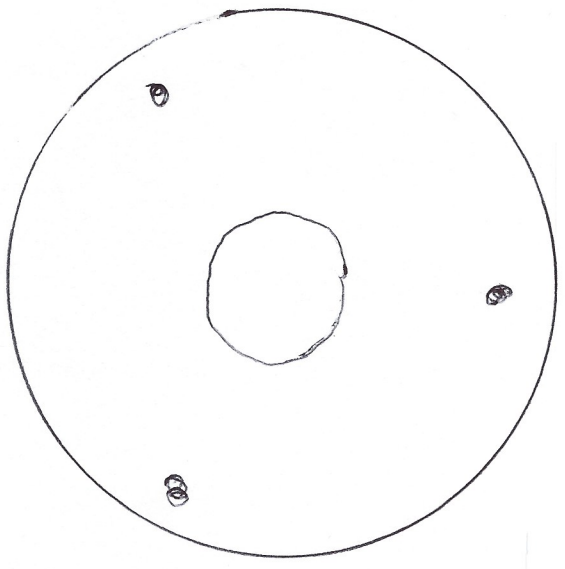
il faudrait faire l'axe avec une cône de 8 mm x 8 mm x 50 mm de hauteur

il faudrait une rondelle de 2 mm épaisseur x 70 mm de diamètre et au centre un trou de 20 mm de diamètre avec 3 perçements de 6 mm
